## Statens vegvesen

Vår dato:  
03.02.2017

### Uttale – Fv. 407 – Mindre endring av reguleringsplan m/føresegner – Gnr. 88 bnr. 103 m.fl. – Del av Sæbøtunet – Radøy kommune

Fig: Del av gjeldande reguleringsplan Sæbøtunet (2004), Radøy kommune.

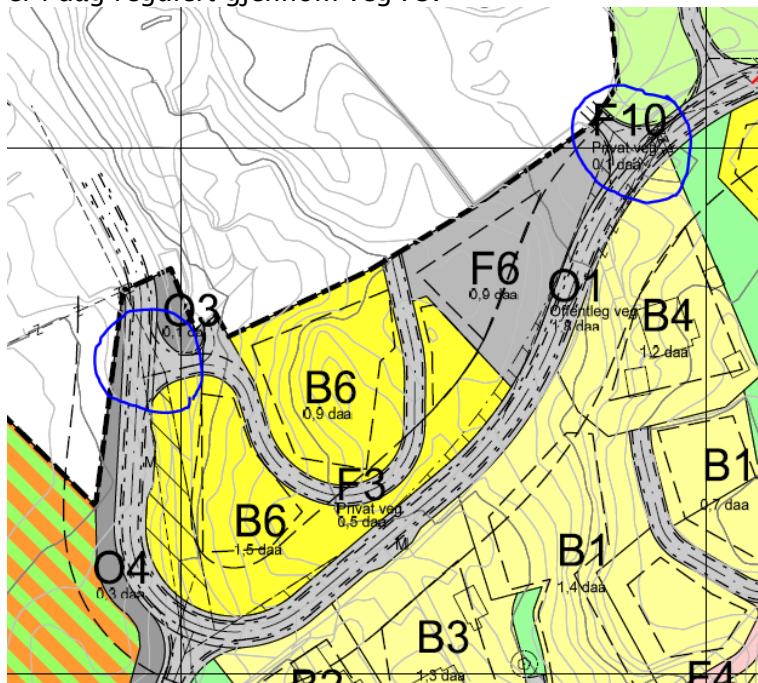
Reguleringsplan for Sæbøtunet legg til rette for ei utbetring og forskyving av fv. 407. Denne endringa er ikkje utført og det er uvisst kor tid det er aktuelt å utbetre strekninga. Den regulerte avkøyrsla til felt B6 lar ikkje difor realisere så lenge fylkesvegen ikkje er utbetra.

Figur: Framlegg til reguleringsendring.

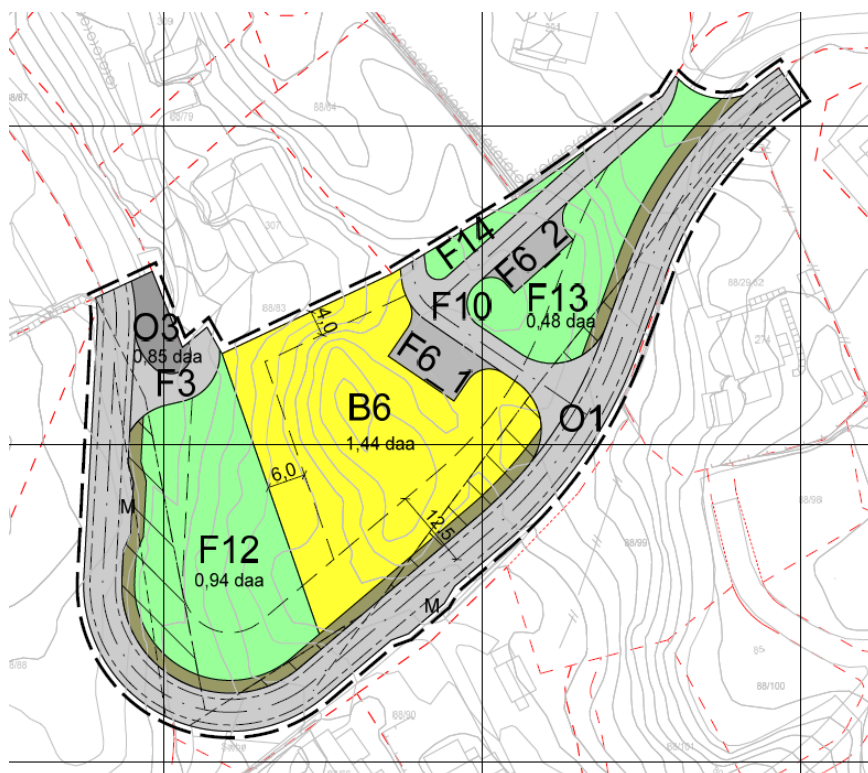
- §2 *Rekkefølgeføresegner* har satt krav til frisikt i avkøyrslle på 6x60 meter. Vi ber om at frisiktkravet påførast i plankartet. Vi ber om at frisiktkrav og svingradius kjem fram av plankartet for begge avkøyrslene (F3 og F10).
- §6 *Offentleg trafikkområde* nyttar nemninga «vegnormal 017». Vi ber om at dette vert retta opp til «...i høve til Statens vegvesen sin Vegnormal, Handbok N100».
- §9.1.1. Felles føresegner har satt krav til *svingradius på 7,5 i diameter*. Vi meiner dette må bero på ein feil, og er mindre radius enn det vi til vanleg setter i avkøyrslle. Vi går ut i frå at det er meint svingradius på 7,5 meter ( $r=7,5$ ), og diameter 15 meter.
- Vi rår til at areal langs fylkesveg med nemning O3 og som er avgrensa av eigedomsgrensa (ikkje synleg i kart) endrar føremål frå «Annen veggrunn – Tekniske anlegg» (2018) til «Annen veggrunn – grøntareal» (2019).

- § 8.1 Spesialområde frisiktsone ved veg. I tillegg til dagens tekst ber vi om at følgande vert tatt inn: «I frisiktsone skal det ikkje vere noko sikthindrande element over 0,5 meter i planet mellom avkøyrsla og fylkesvegen»
- Plankartet skal markere «Stengt avkøyrsla» der F10 ligg i dag.

Planlegging av tiltak knytt til fylkesveganlegget, slik som avkøyrslar, må skje i samråd med Statens vegvesen. Før endringa blir vedtatt må det sendast inn tekniske teikningar med plan- og lengdeprofil som syner at avkøyrsla mellom fylkesveg og veg F10 stettar gjeldande tekniske krav i våre handbøker.
